## Hildesheim (Allemagne)

No 187 rev

<i>État partie :</i>	Allemagne
<i>Nom du bien :</i>	Cathédrale Sainte-Marie et église Saint-Michel d'Hildesheim
<i>Lieu :</i>	État de Basse-Saxe
<i>Inscription :</i>	1985

**Plan indiquant les délimitations révisées du bien**

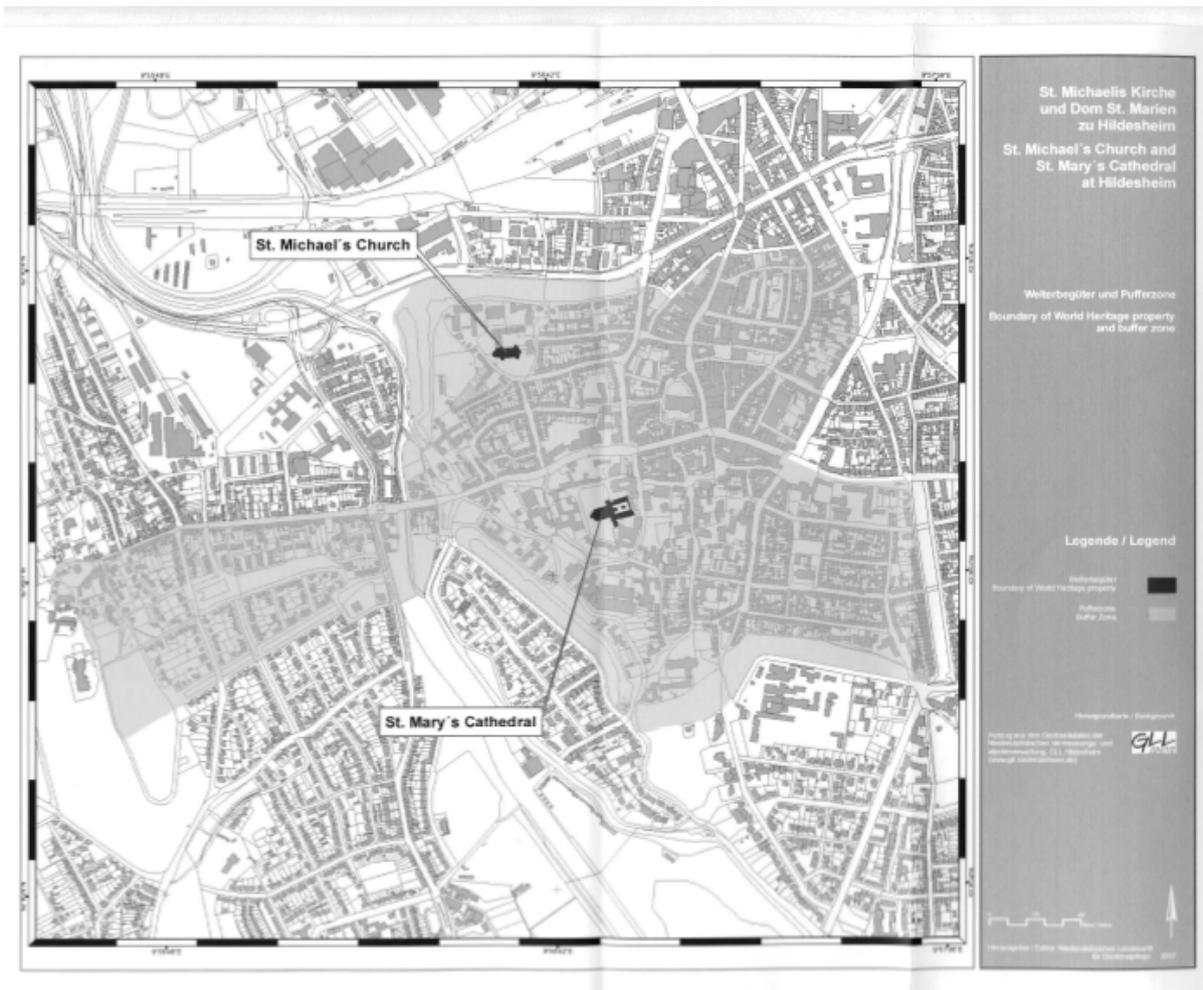
L'ICOMOS exprime sa satisfaction et approuve la définition de la zone tampon proposée, basée sur une approche historique de la ville et sur le souci de préservation de l'intégrité visuelle du bien. Toutefois, l'espace de protection défini à l'ouest est surtout favorable à la conservation de la vision de la cathédrale Sainte-Marie, un peu moins de l'église Saint-Michel. Un angle de vision étendu au sud est également envisageable à terme.

L'ICOMOS recommande que la modification mineure des délimitations de la Cathédrale Sainte-Marie et église Saint-Michel d'Hildesheim, Allemagne, soit **approuvée**.

L'ICOMOS recommande que l'État partie précise l'ensemble des mesures administratives et juridiques devant s'appliquer à la zone tampon, comme élément complémentaire du plan de gestion, et les fournisse, dès qu'elles seront achevées, au Centre du patrimoine mondial.
